Commune de Vauclerc  
Département de la Marne

**CMNE**  
Carrières & Matériaux  
Nord-Est

# Note de réponse à l'avis de la MRAe Grand Est du 1<sup>er</sup> septembre 2023

La présente note constitue la réponse de la société CMNE - Établissement Morgagni à l'avis rendu par la MRAe Grand Est le 1<sup>er</sup> septembre 2023 dans le cadre de l'instruction de la demande d'autorisation environnementale pour l'ouverture d'une carrière et la mise en place d'une installation de traitement des matériaux sur la commune de Vauclerc (51).

## Remise en état

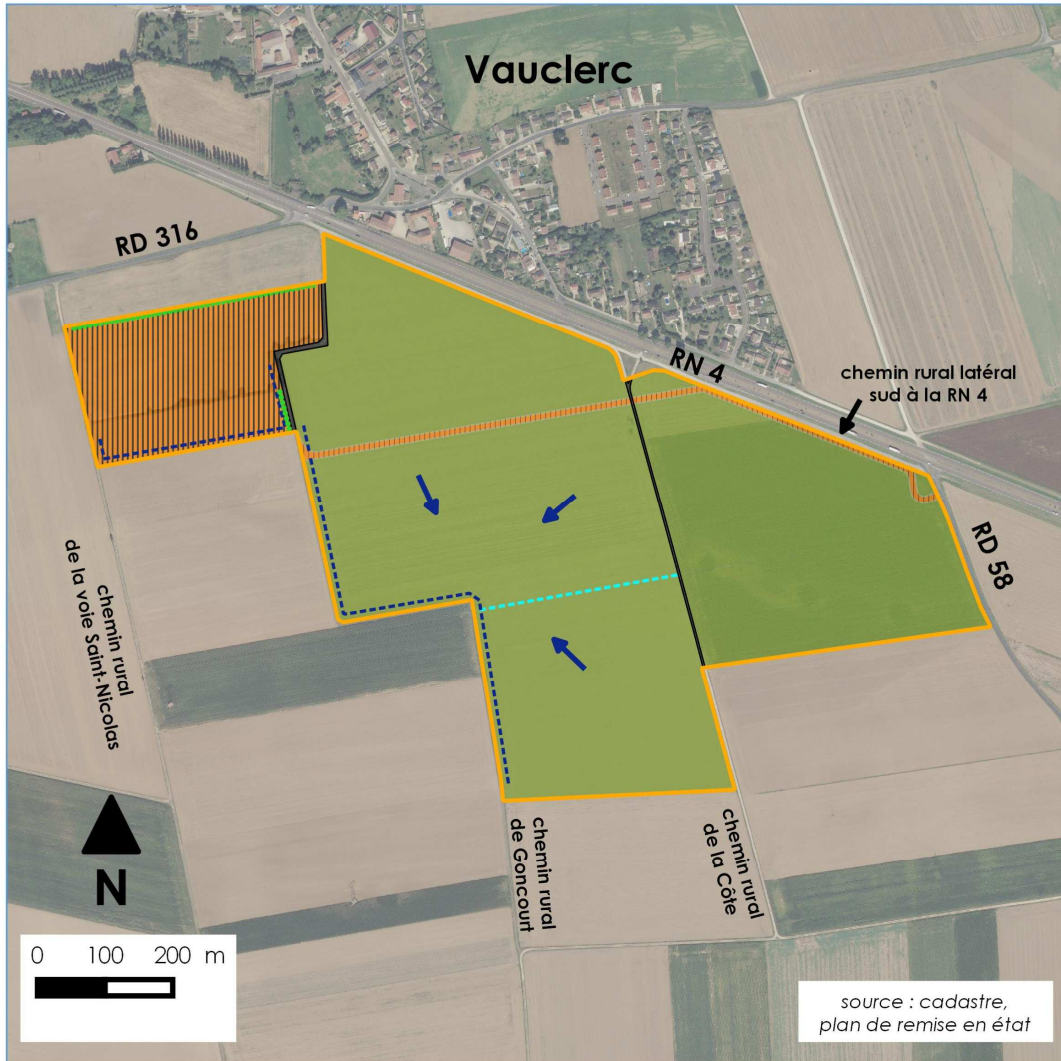
*L'Ae relève que le volume total des matériaux de remblaiement représente 880 000 m<sup>3</sup>, soit la moitié du volume du gisement. Elle s'interroge donc sur le profil en creux des terrains qui seront rendus à l'agriculture (voir aussi partie 1.3.1 sur la ressource en eau). L'Ae s'interroge aussi sur les conséquences éventuelles de ce décaissement sur la stabilité de la RN4.*

*L'Ae recommande de préciser le profil final du site, après remise en état en vue d'être remis à l'agriculture, et de s'assurer de l'absence de toute conséquence sur la stabilité de la RN4, en sollicitant à cet effet l'avis de la DIR Est, et en joignant cet avis au dossier d'enquête publique.*

Comme précisé en page 69 du volume 1a « Demande » : « ce sont au total 942 240 m<sup>3</sup> de terres et matériaux issus du décapage des terrains et de « déchets » issus du traitement des alluvions qui seront disponibles pour la remise en état de la carrière. Un apport complémentaire de 720 000 m<sup>3</sup> de matériaux extérieurs inertes sera réalisé. »

**Les plans de remise en état (plan topographique détaillé avec coupe, et plan de principe simplifié) figurent en pages 72 et 73 du volume 1a « Demande », et pages 152 et 162 du volume 2a « Étude d'impact ». Ils sont repris en pages suivantes.**

*La parcelle ZE 29 (phase 1A) sera partiellement remblayée et laissée en décaissé de 2,50 m environ par rapport à l'état initial, pour être mise au même niveau que la parcelle voisine ZE 28 (exploitée de manière antérieure). Les parcelles ZE 37, 39, 41, 43, 45, 9, 47 et une bande au nord de la ZE 49 (phase 1B) seront remblayées intégralement. Le restant des terrains de la carrière (phases 2 et 3) sera partiellement remblayé.*

*Étant donné que l'exploitation du gisement créera un décaissé de 3,60 m en moyenne au niveau des phases 2 et 3, qui ne pourra pas être entièrement comblé étant donné les volumes en jeu, l'objectif du modelé final des terrains est d'éviter un effet « cuvette ». Une pente globale douce sera ainsi établie d'est en ouest sur toute la surface des phases 2 et 3. Les terrains reconstitués auront donc une altitude d'environ 124 m NGF à l'est et de 119 à 121 m NGF à l'ouest. Le chemin rural de la Côte sera reconstitué à une altitude minimale de 120,5 m NGF. Il y aura ainsi un talus résiduel en limite ouest de la carrière (bordure ouest des parcelles ZE 9, 10, 61, 62, 63 et 53), de façon parallèle au CR de Goncourt. Des fossés seront également creusés afin de permettre la canalisation et l'évacuation des eaux de pluie : un premier fossé de direction est-ouest sera réalisé dans la partie centrale du site, à l'ouest du CR de la Côte, et un second fossé sera réalisé en bas du talus résiduel.*

*À l'issue des activités d'extraction, la phase 1B sera remblayée jusqu'au TN, et les phases 2 et 3 seront reconstituées en pente douce globalement depuis l'est du site vers l'ouest des terrains, afin de reconstituer des terres agricoles. Par conséquent, un talus résiduel d'une hauteur de 3,5 m au maximum sera généré en bordure ouest des terrains, parallèlement au CR de Goncourt. Ce talus aura une pente maximale de 45° afin d'assurer sa stabilité, et sera en retrait de 10 m par rapport au chemin.*

**En prenant en compte la nature géologique des terrains, les méthodes d'extraction uniquement mécaniques (pas de tir de mines), la profondeur d'excavation réduite (5 m en moyenne), le recul de l'extraction par rapport à la RN.4 (20 m), la pente d'excavation à 45° et le remblaiement partiel voire total (selon les parcelles) après extraction, la stabilité de la RN.4 sera assurée.**

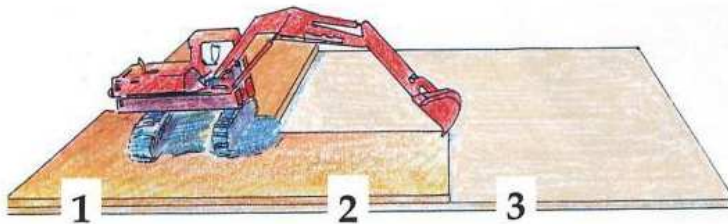
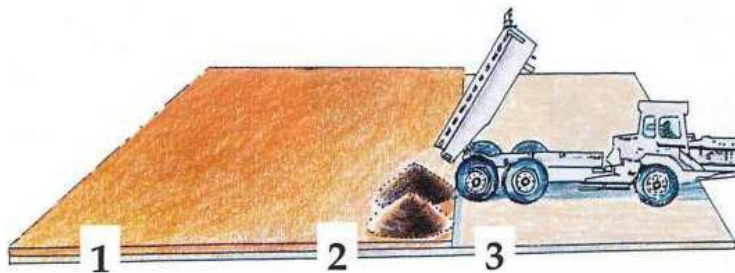
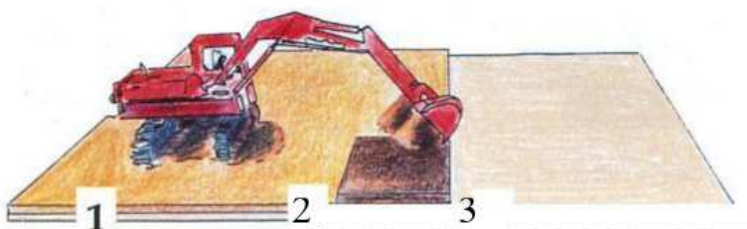
**L'Ae recommande de préciser le plan de gestion du remblaiement à partir des différents types de matériaux qui seront utilisés, en le détaillant pour chacune des parties du site d'extraction, et en indiquant les dispositions prévues pour assurer la remise en place d'une couche suffisante de terre végétale en surface pour assurer la compatibilité avec l'usage agricole prévu en fin d'exploitation.**

En complément, le pétitionnaire précise qu'il met en œuvre lors du réaménagement de ses sites à vocation agricole une méthode préconisée par le Bureau du Développement de la Production Agricole (BDPA), qui recommande le régalage par pelle à chenille placée sur la couche mise en place et fonctionnant en rétro, ou par pelle à roues depuis le soubassement et travaillant en poussée. Cette méthode est illustrée par le schéma ci-dessous.

1 — Rippage de la bande 2 et apport de la couche inférieure (stériles du site), sans roulage des dumpers sur la bande 2.

2 — Régalage de la couche inférieure par une pelle montée sur chenilles, circulant sur la bande 1 terminée ; travail presque exclusivement en rétro.

3 — Apport de la couche supérieure sur la bande 2. Le ben-nage doit être fait sur la couche inférieure, quitte à monter les roues arrière, pour ne pas gaspiller la terre sur le soubassement de la bande 3.

4 — Régalage de la couche supérieure par une pelle montée sur chenilles circulant sur la bande 1 terminée. Travail aisé en rétro, y compris pour la reprise de terre versée éventuellement sur le soubassement.

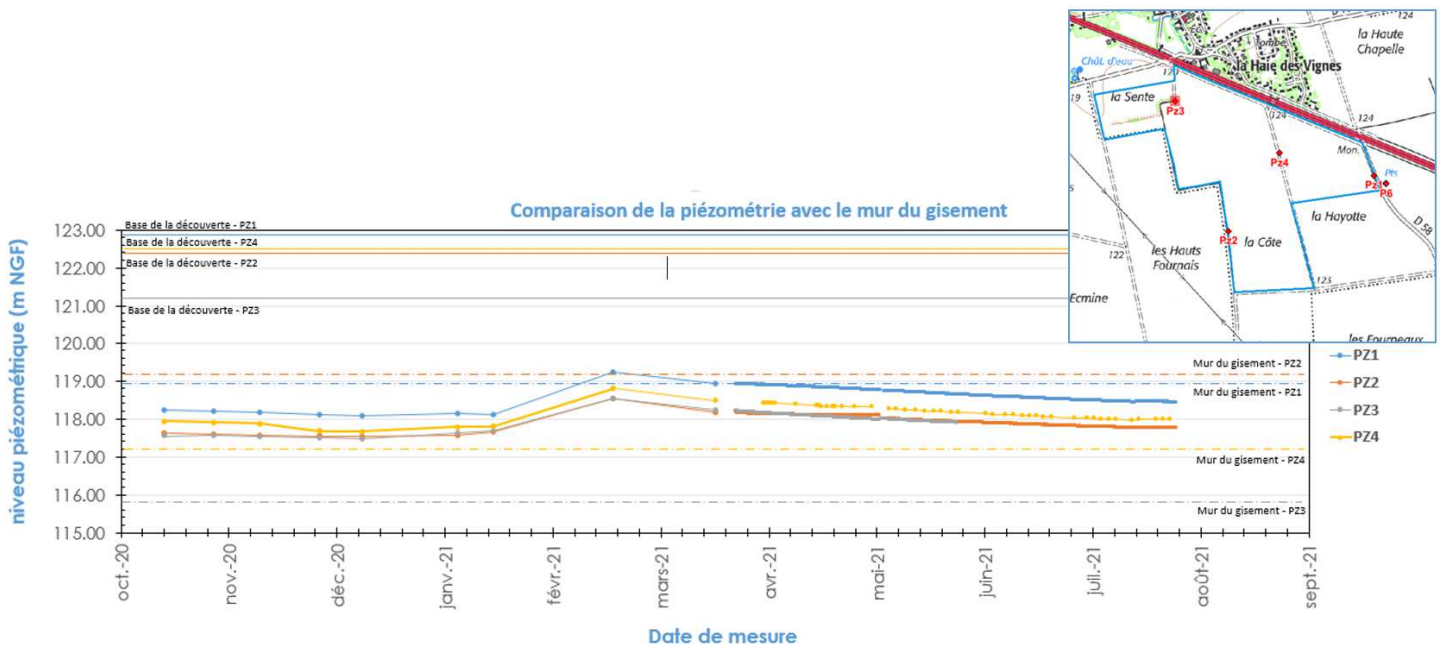
L'Ae recommande au pétitionnaire de préciser cette répartition et leur localisation.

Le détail d'ennoiement de la découverte et du gisement suivant les secteurs figure en pages 46-47 du volume 1a « Demande » et en pages 170-171 du volume 2a « Étude d'impact » :

D'après les données de suivi piézométrique, la découverte est hors d'eau sur la totalité du site, y compris en périodes de hautes eaux. Le décapage des terrains se fera donc à sec.

Les opérations d'extraction s'effectueront majoritairement à sec, et en partie en eau. Ainsi, d'après le suivi piézométrique 2020-2021 (voir la figure ci-dessous) :

- le gisement est partiellement ennoyé dans la partie centrale et le nord-ouest du site. La tranche d'eau a atteint 1,6 m en PZ4 et 2,7 m en PZ3 en février 2021, en situation de hautes eaux ;
- le gisement est majoritairement dénoyé dans la partie Est (PZ1). Le fond de fouille est en eau sur quelques dizaines de centimètres durant l'hiver 2021 ;
- le gisement reste hors d'eau dans la partie sud du site (PZ2).

Schéma de l'installation de décantation projetée (source : CMNE - Établissement Morgagni)

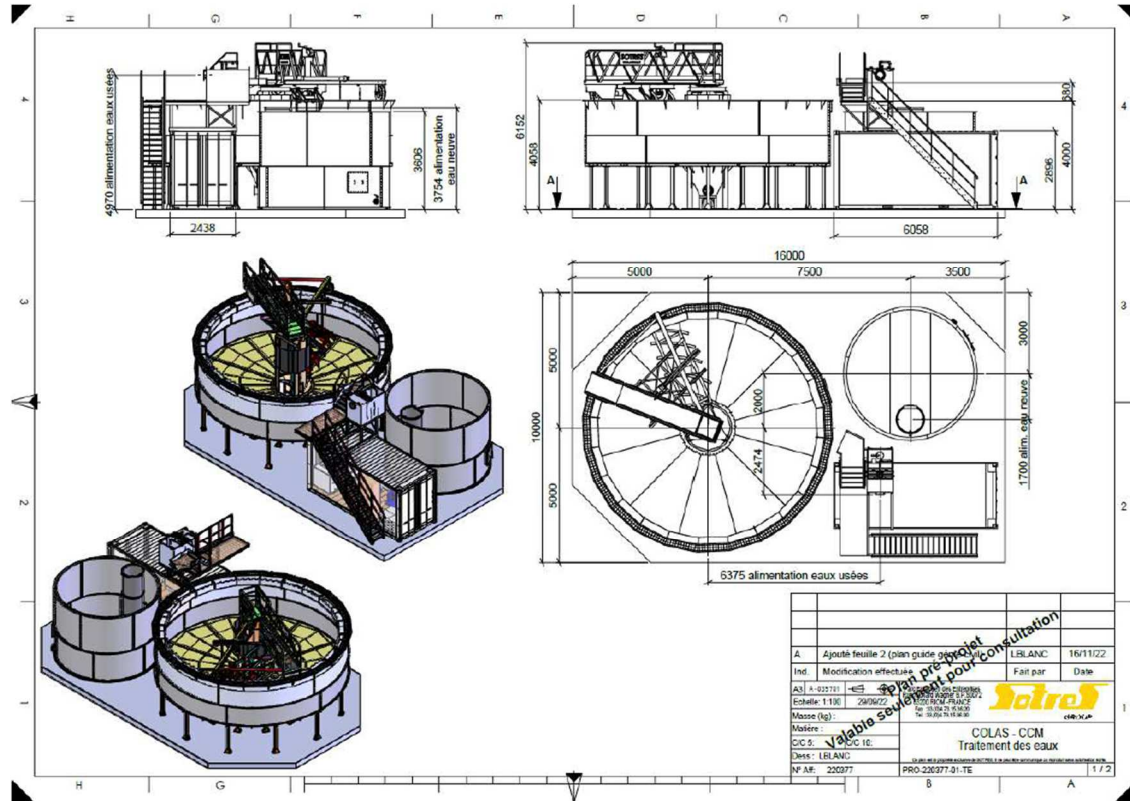
**L'Ae recommande de décrire de manière détaillée les installations et le fonctionnement du dispositif prévu pour le recyclage des eaux de process, avec ses performances, et de préciser si le choix d'une installation de décantation à la place des bassins prévus initialement nécessite toujours la présence d'un bassin d'eaux claires et d'un forage d'appoint, et s'il en résulte une modification des quantités d'apports extérieurs de remblais inertes, ou dans le phasage des opérations d'extraction.**

La mise en place de cette installation de décantation sera encadrée par les services de l'Urbanisme. À ce jour, sans autorisation d'exploiter, aucun investissement ne peut être validé. Cependant le synoptique présenté ci-après (et repris dans l'avis de la MRAe) est très clair sur le type de matériel que nous souhaitons mettre en œuvre. Ce process de traitement des eaux fera par ailleurs l'objet d'une consultation des principaux fabricants de ce type de matériel, sachant que le mieux disant sera le matériel le plus économe en énergie et en consommation d'eau claire puisque c'est là le but principal de tels investissements.

La mise en œuvre d'un décanteur industriel aura pour principal intérêt une suppression des bassins de décantation sur les emprises agricoles à réaménager. Il sera également plus simple de garantir une récupération des eaux de décantation et ainsi le volume de pompage proposé pour le forage d'appoint.

Précisons qu'il y aura toujours un bassin d'eaux claires étanche et intégré au système.

Le phasage des opérations ne sera pas modifié, ni le volume de matériaux extérieurs apportés, étant donné que les fines de lavage serviront toujours au remblaiement des terrains, elles seront juste apportées sous une forme différente (sortes de galettes, au lieu de boues).

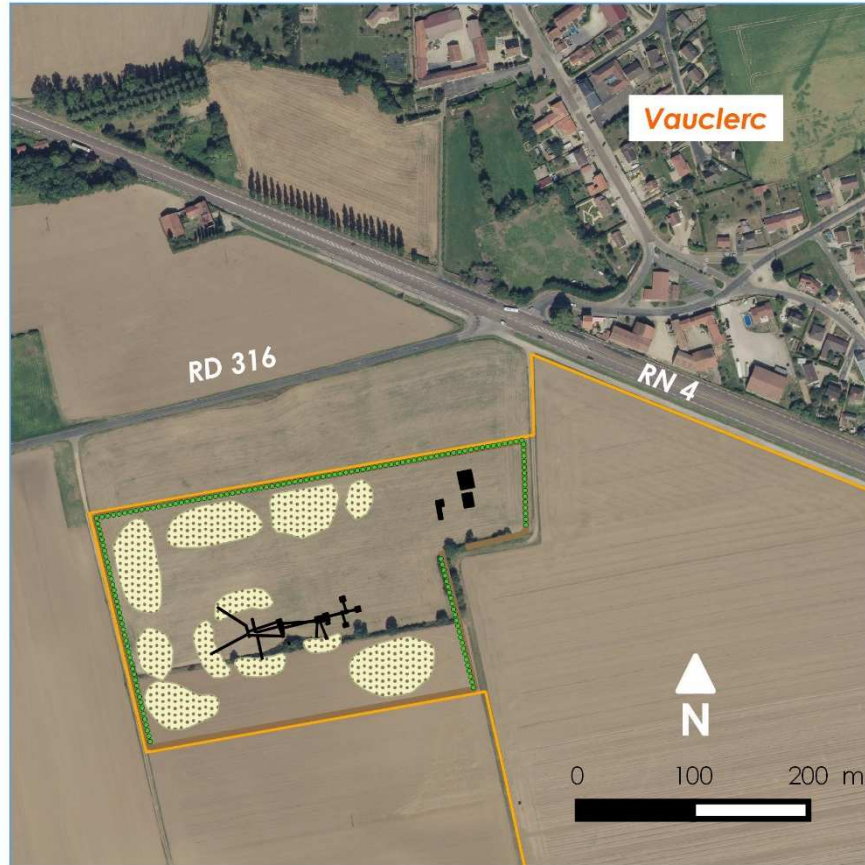
**L'Ae recommande de compléter le dossier avec des photomontages depuis les habitations au nord de la RN 4 intégrant les merlons installés en phase travaux.**

Pour rappel, les conclusions de l'étude paysagère sur les perceptions visuelles, figurant en pages 163 et 288 à 290 du volume 2a « Étude d'impact », sont reprises ci-après :

*Les effets du projet sur le paysage concernent principalement l'installation, qui comprend des éléments hauts : équipements et stocks, qui atteindront 5 à 6 m de hauteur. Ce sont eux qui sont susceptibles d'attirer le regard.*

*Compte tenu des caractéristiques paysagères environnantes et de l'emplacement de l'installation, cet effet portera essentiellement sur des espaces situés au nord-ouest du site : RN 4, RD 316, façade sud de Vauclerc. Depuis Villotte, leur perception sera très atténuée.*

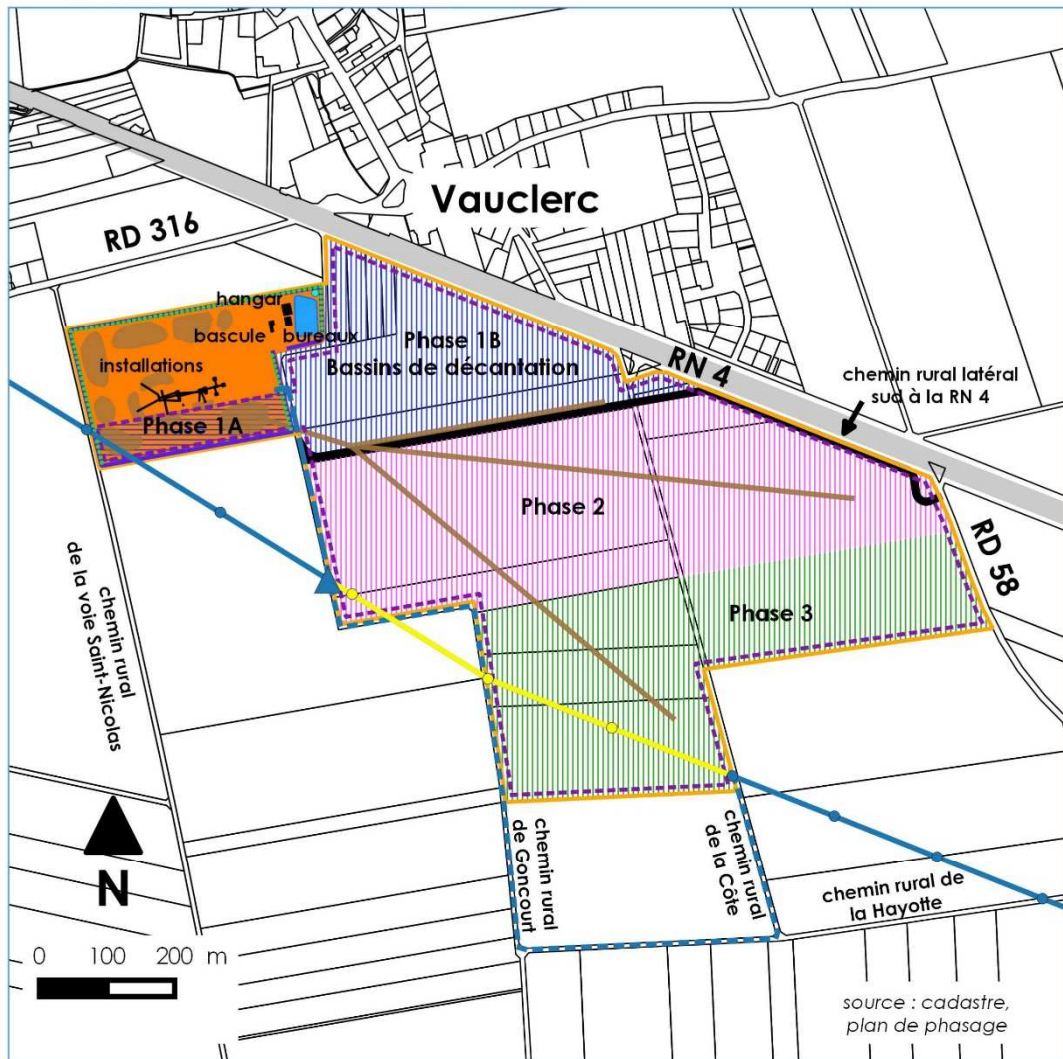
**L'Ae recommande de préciser sur un plan le tracé du dévoiement de la ligne électrique.**

Le tracé de la ligne électrique dévoyée figure sur le plan de phasage, repris en page 48 du volume 1a « Demande », en pages 160 et 334 du volume 2a « Étude d'impact », en page 8 du volume 2c « Résumé non technique de l'étude d'impact », et en page 40 du volume 3 « Étude de dangers ».
